Opinia Nr 008889

wyników przeprowadzonych oględzin - ekspertyzy urządzeń grzewczo-kominowych

w budynku przy ul. Puszkina nr 15/1 w Wałbrzychu
dotycząca urządzeń grzewczo-kominowych używanych przez
B.O.K. Sobiecin

SZKIC ORIENTACYJNY

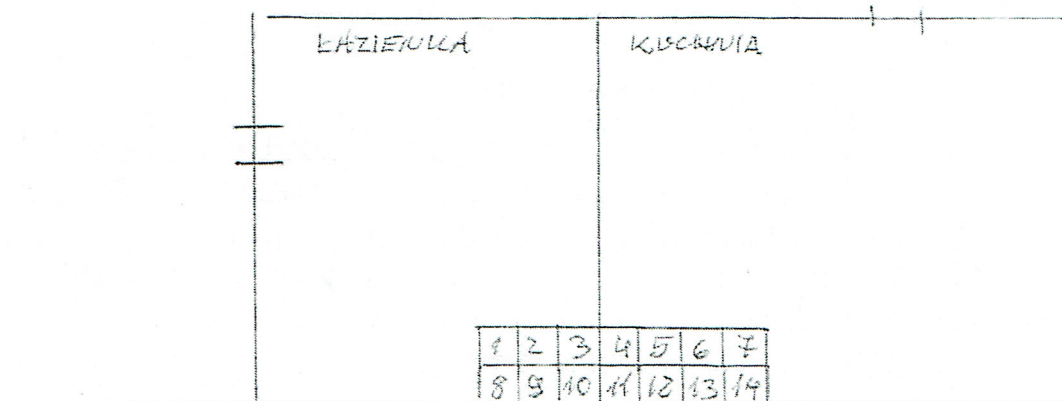
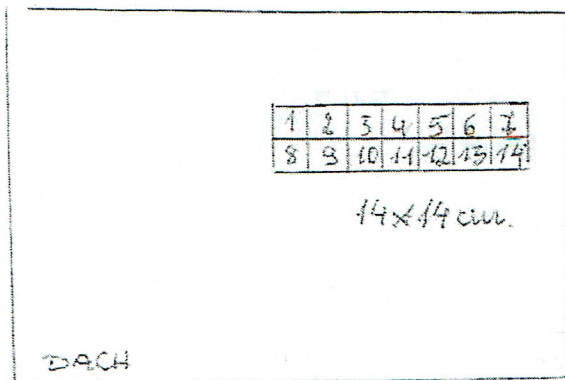
1. Przewód kominowy nr. 6 po likwidacji pieca COetaz będzie można przeznaczyć do podłączenia kotła COgaz z zamkniętą kolumną dla którego zacisg powietrza wykonac z tego budynku.
2. Wentylacja nawiewna kuchni i łazienki istniejąca w przepływie nr 7 i 1 prawidłowa.
3. Wentylacja nawiewna prawidłowa.
